第563回審査会合 (H30.4.6) 資料からの抜粋

島根原子力発電所 2号炉

基準津波の策定について (コメント回答)

平成30年4月6日中国電力株式会社

地すべりM3の数値シミュレーション結果

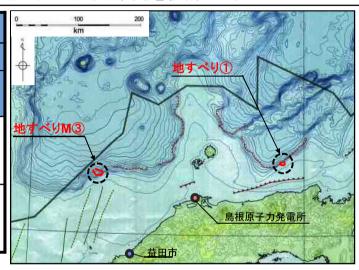
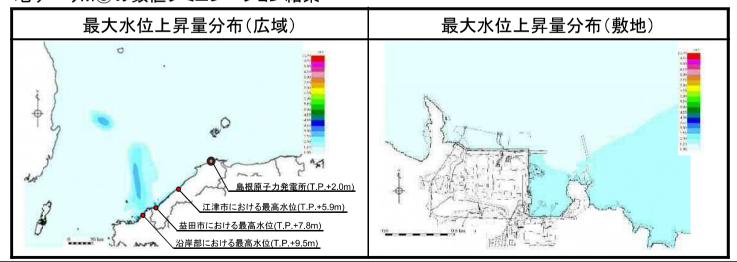
No.	コメント要旨	審査会合等
2	万寿津波を引き起こした可能性のある海底地すべりについて 敷地への影響を検討すること。	平成29年4月19日 第71回ヒアリング

•Watts et al.(2005)の方法を用いた数値シミュレーションにより、敷地における津波高さを検討した。

・地すべりM③による津波の敷地への影響は、海底地すべりに起因する津波の検討(地すべり①)と比較して小さいことを確認した。また、益田市以西で津波水位が比較的大きくなっており、文献の記載内容と整合することを確認した。

(2)波源モデルの設定

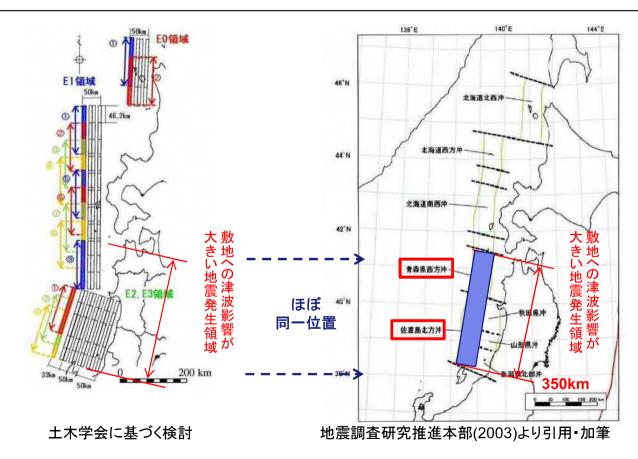
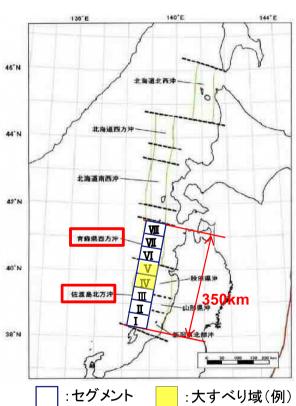
No.	コメント要旨	審査会合等
6-1	日本海東縁部に想定される地震による津波については、津波 伝播経路を考慮したうえで科学的想像力を発揮し、想定する 地震規模・波源位置等について検討すること。	平成28年12月16日 第423回審査会合
6-2	地震発生領域の連動を考慮した検討においては, 不確かさと して考慮する大すべり域の分割方法について再検討すること。	平成29年3月13日 第67回ヒアリング
6-3	地震発生領域の連動を考慮した検討においては、断層上縁深さ1km, 走向の不確かさ及び大すべり域が離れたケースについて検討すること。また、波源モデル位置の不確かさについても検討すること。	平成29年4月19日 第71回ヒアリング 平成29年6月7日 第75回ヒアリング

- ■津波の敷地への影響が大きくなる波源領域の検討に基づき, E1領域⑨とE2, E3領域に波源を設定した場合, 津波の敷地への影響が大きいと想定される。
- ■それらの波源領域は地震調査研究推進本部(2003)の「青森県西方沖」及び「佐渡島北方沖」とほぼ同一位置である。
- ・地震調査研究推進本部(2003)が示す地震発生領域の連動の可能性は低いと考えるが、更なる不確かさとして、敷地への影響が大きな波源領域である「青森県西方沖」及び「佐渡島北方沖」とが連動する波源モデル(350km)を設定する。

項目		諸元		主な設定根拠
長さ L (km)		350km		地震調査研究推進本部(2003)に示される「青森県西方沖」の領域から 「佐渡島北方沖」の領域
走向 θ (゜)	東傾斜	8.9°,西傾斜	188.9°	地震調査研究推進本部(2003)の領域を踏まえ設定
傾斜角 8(°)	60°	45°	30°	土木学会に示される変動範囲30~ 60°
幅 W (km)	23.1	28.3	40.0	地震発生層厚さ20km(固定), 傾斜 角より設定
すべり角 λ(°)		90°		土木学会に基づき安全側となる 90° 固定とする。
すべり量 D (m)	J	たすべり域:12: 背景領域:4m 平均:6m		国土交通省・内閣府・文部科学省 (2014), 根本ほか(2009) (48)等に基 づき設定
剛性率 μ(N/m²)		3.5×10^{10}		土木学会に基づき設定
地震モーメン トMo(N・ m)	1.70 × 10 ²¹	1.70 × 10^{21} 2.08 × 10^{21} 2.94 × 10^{21}		$M_0 = \mu LWD$
モーメントマク゛ ニチュート゛Mw	8.09	8.15	8.25	Mw=(logM ₀ -9.1)/1.5
大すべり 域の設定	8セグメントに が大すべり域 すべり域として	等分割し, 全断 となるよう, 2t C設定	ー 所層面積25% 2グメントを大	根本ほか(2009)に基づき設定

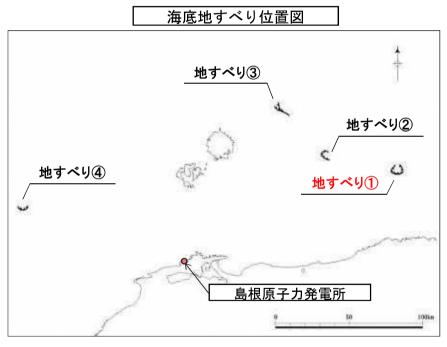
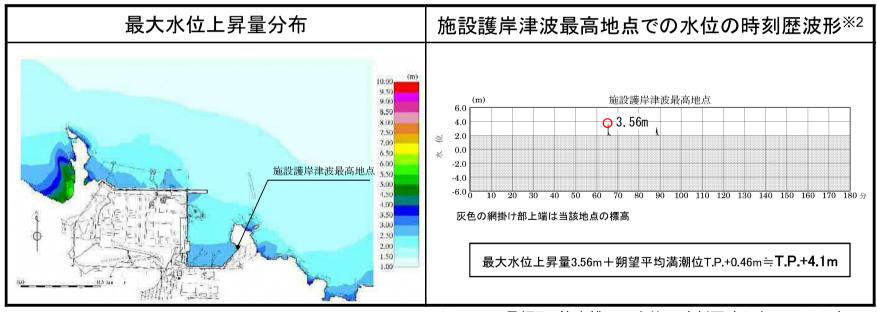
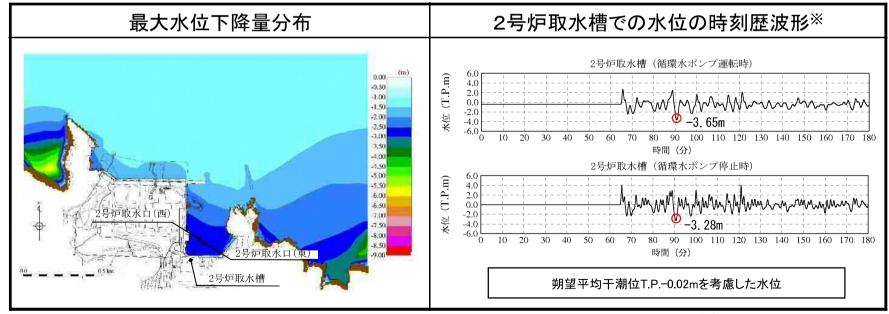
No.	コメント要旨	審査会合等
9	海底地すべりの検討について,複数手法で実施していることを説明すること。 また,検討に当たっては,同じ地すべり規模で実施すること。	平成29年3月13日 第67回ヒアリング 平成29年6月7日 第75回ヒアリング

- ・海底地すべり①~④について二層流モデルおよびWatts et al.(2005)の方法で検討を実施した結果, 二層流モデルによる数値シミュレーションで実施した地すべり①の評価水位が最も大きい結果となった。※1
- ・二層流モデルによる数値シミュレーションで実施した地すべり①について管路計算を実施する。

検討ケース		評価水位(T.P. m)				
		上昇側	下降側			
		施設護岸	2 号炉 取水口 (東)	2 号炉 取水口 (西)		
	地すべり①	+4. 1	-2.8	-2.7		
上 二 層 流	地すべり②	+1.7	-0.8	-0.7		
一層流モデル	地すべり③	+3.3	-0.8	-0.7		
	地すべり④	+0.9	-0.6	-0.6		
Watts et al.(2005)の 方法	地すべり①	+2. 7	-2. 6	-2.6		
	地すべり②	+1.2	-0.5	-0.5		
	地すべり③	+1.6	-1.1	-1.1		
	地すべり④	+1.3	-0.6	-0.6

検討ケース		評価水位(T.P. m)						
		施設護岸	1 号炉 取水槽	2 号炉 取水槽	3号炉 取水槽	1 号炉 放水槽	2 号炉 放水槽	3号炉 放水槽
海底地すべり① (評価水位最高ケース)	運転時	+4. 1	+3.5	+3. 2	+2.3	+3.4	+4. 3	+4. 0
	停止時		+4. 0	+4. 5	+4.0	+2.1	+3.8	+4. 2

評価水位(T.P. m)					
検討ケース	2号炉 取水口 (東)	2号炉 取水口 (西)	2号炉取水槽			
			循環水ポンプ 運転時	循環水ポンプ 停止時		
海底地すべり① (評価水位最低ケース)	-2.8	-2.7	-3.7	-3.3
